Sitzungsvorlage

Nummer: **20/1619**
Datum: 08.10.2020

2. **Antrag denkmalschutzrechtliche Genehmigung: Zusammenlegung von Eiscafé und Hotel Max, Seepromenade 8, Flst. Nr. 202, 88709 Meersburg, Gem. Meersburg**

Fassadenansicht bauliche Veränderung Bachgasse

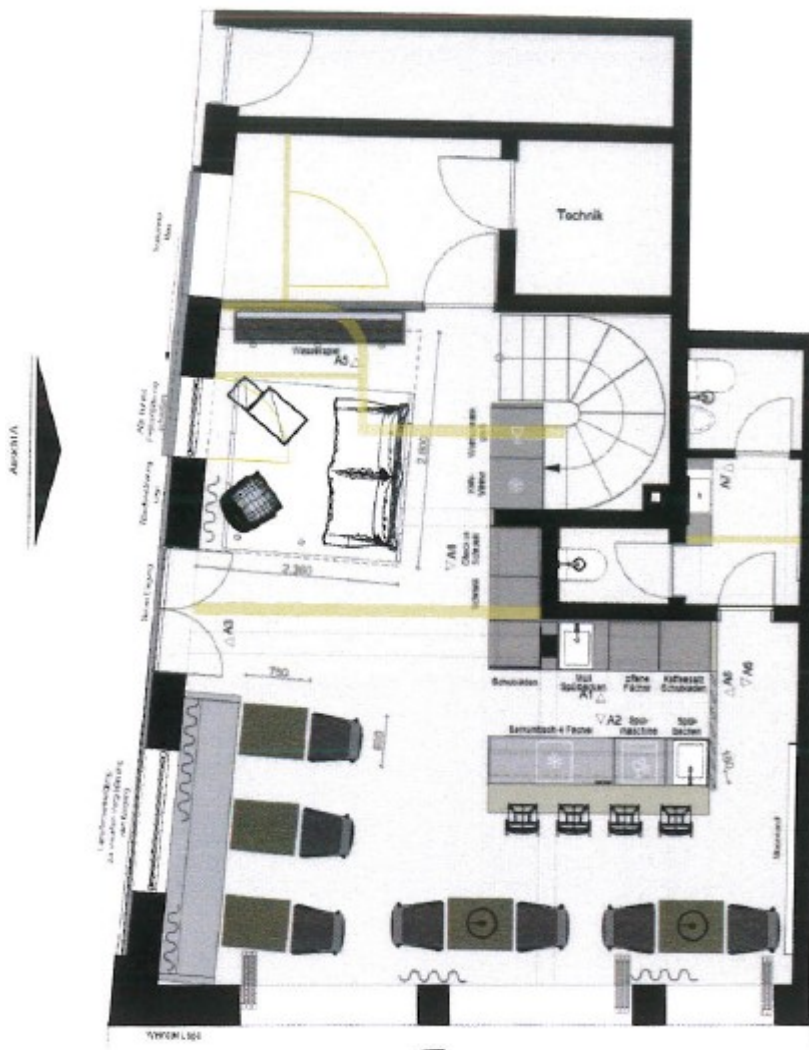
Die Planunterlagen der Antragsteller machen keinen detaillierten Angaben bezüglich Materialität und Oberflächenfarben. Die Neu geplanten Fassaden Elemente schaffen liegende Proportionen welche durch die Stadtbildsatzung der Stadt Meersburg nicht gewünscht sind.

Die Bauverwaltung empfiehlt das Einvernehmen vorbehaltlich der Einhaltung der Gestaltungssatzung zu erteilen, da dann gewährleistet ist dass die Maßnahmen nach Art und Maß des ortstypischen Straßenbildes sowie Angaben des Landesamtes für Denkmalpflege einzuhalten sind.
